工程指示 / 要求簡箋(E.I.)

工程指示編號：EI/ 0663 /19

工程名稱：日出康城7期 (平台)

工程項目：各項目地盤用通道門 修改

835工程通道门

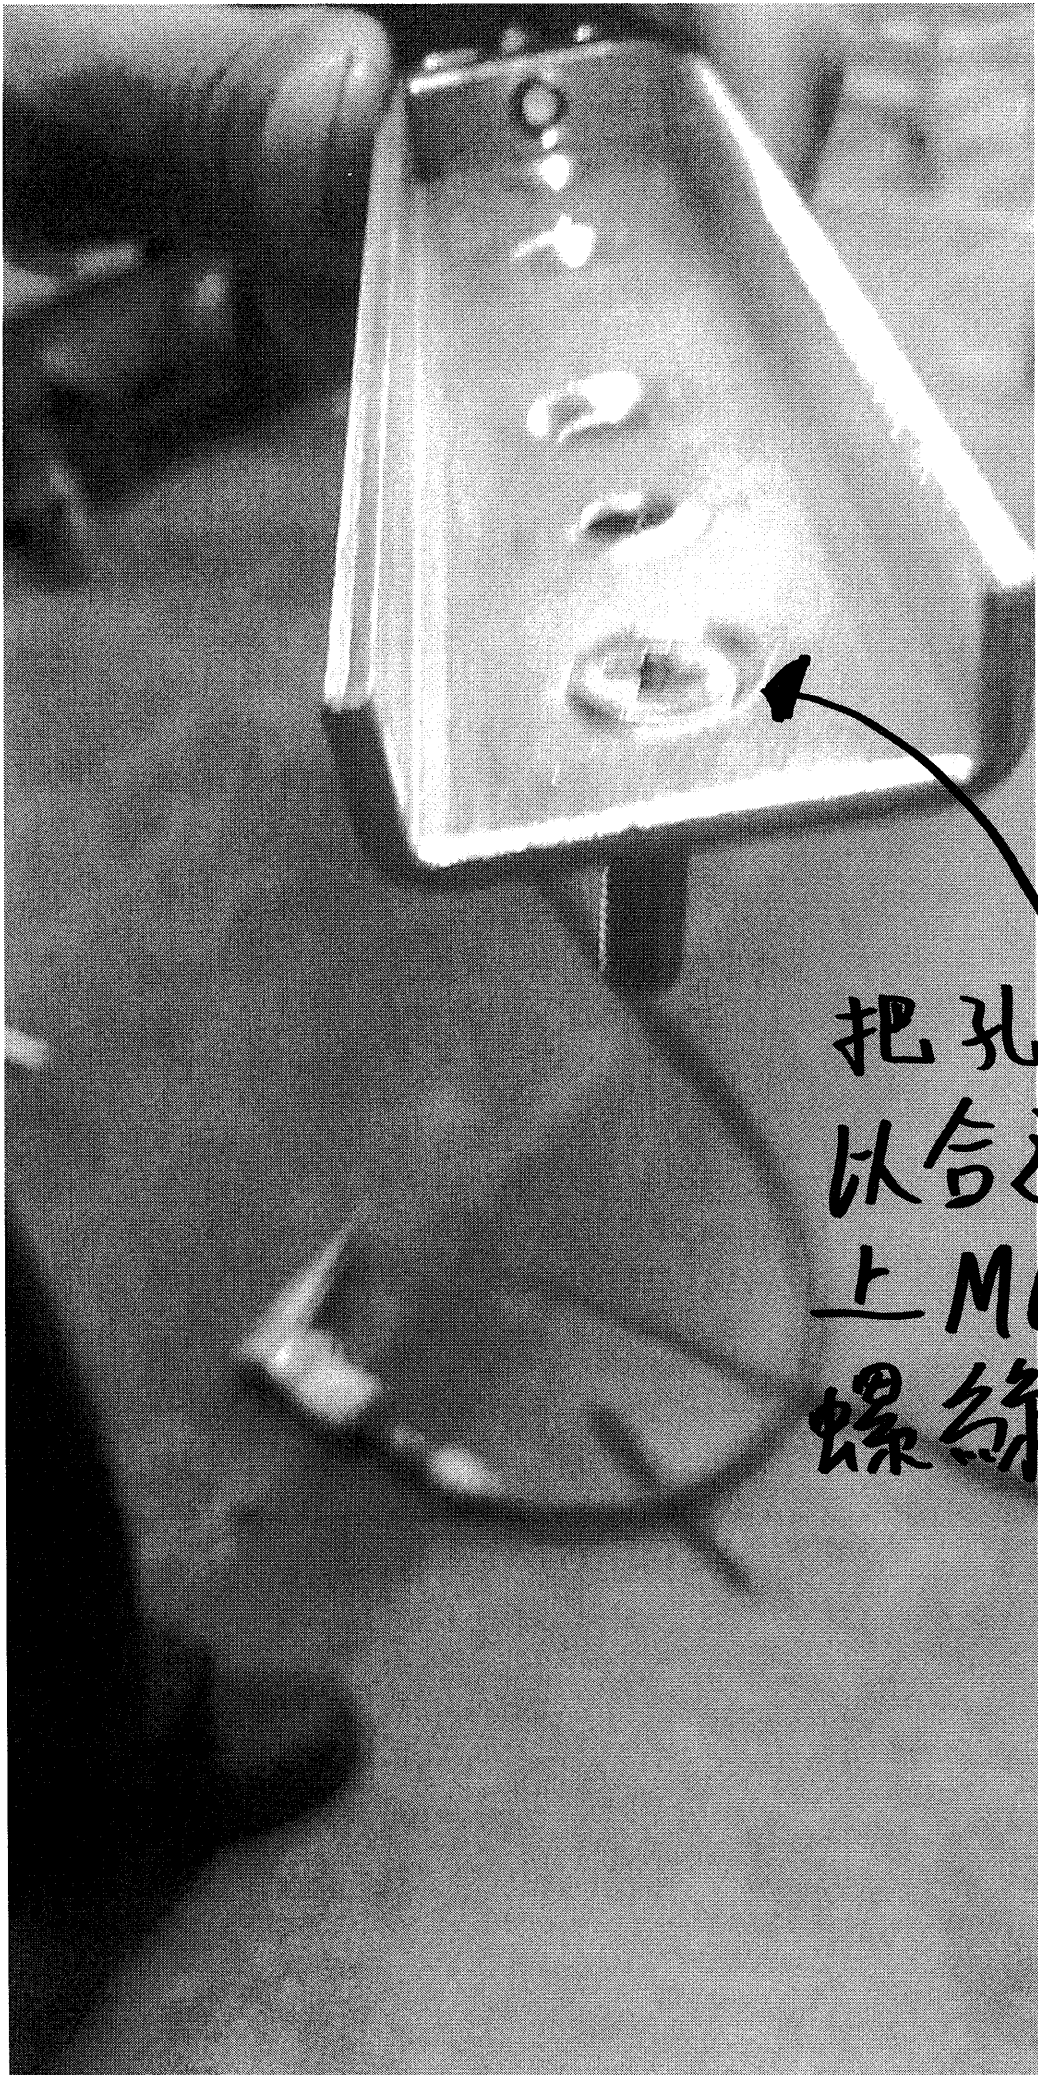
通道門配件作出修正加工，以安裝上門至。

① 門底鎖墊圈介薄

② 門頂「老鼠仔」配件「母」組件，開大平頭孔，以手合裝 M6 平頭機絲。

把垫圈介薄至合适厚度

把孔开大
以合适装
上M6平头
螺丝。
